Recueil des avis issus de la consultation auprès des ministères et organismes

Projet : Construction du parc éolien Saint-Paul-de-Montminy sur le territoire de la municipalité régionale de comté de Montmagny

Numéro de dossier : 3211-12-260

Figure 1. Carte de l'habitat prédit de la Grive de Bicknell ainsi que les positions d'éoliennes (polygones rouges), les emprises (polygones verts) et la limite de l'habitat essentiel désigné de l'espèce (limite de zone tampon rouge)

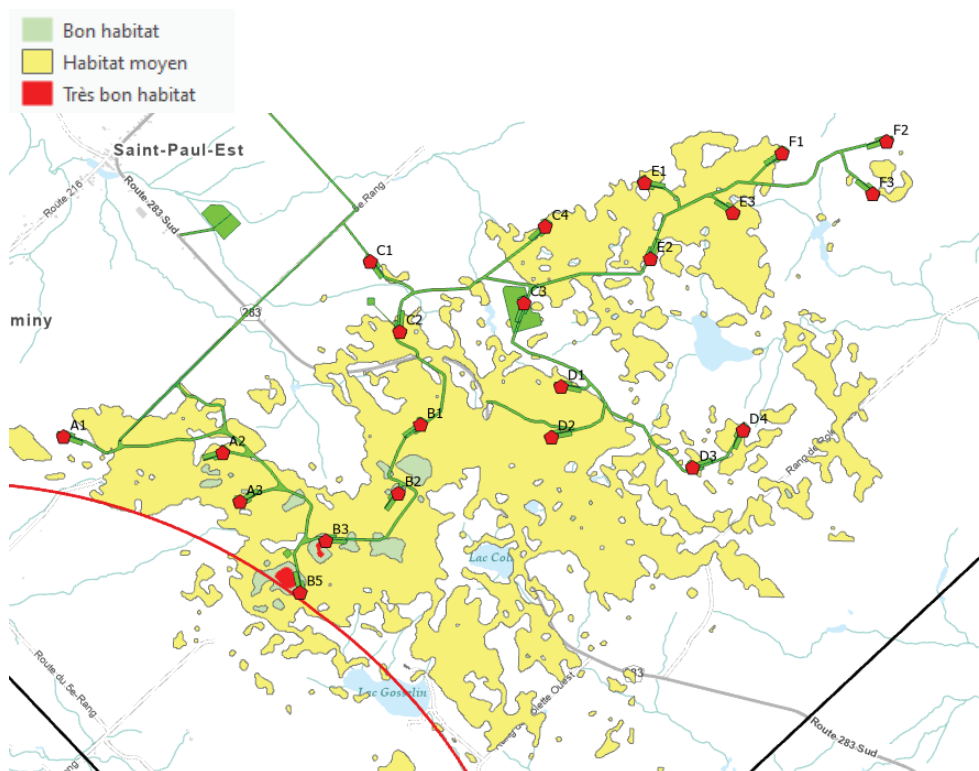
ECCC est d'avis que l'initiateur n'a pas transmis l'information nécessaire afin de démontrer que l'inventaire a été réalisé conformément au *Protocole d'inventaire de la grive de Bicknell et de son habitat*. Selon la carte 3 du Volume 2 (partie 2) et son niveau de précision, plusieurs éoliennes et éoliennes de rechange (11 sur 23) sont situées dans des sapinières, et de grands segments de chemins (présentés à figure 1 de l'annexe D du Volume 5, partie 1) se retrouvent à une altitude de plus de 650 m et possiblement dans des sapinières. Toutefois, aucun point d'écoute n'a été réalisé sur le tracé des chemins d'accès, ceux-ci étant absents de la plupart des cartes présentées par l'initiateur. ECCC est d'avis que l'initiateur devrait consulter les documents forestiers disponibles pour vérifier la composition des peuplements forestiers afin d'identifier les points d'écoute puisque ceux-ci ont été déterminés à partir de la localisation de l'habitat potentiel de la Grive de Bicknell fournie par le MELCCFP.
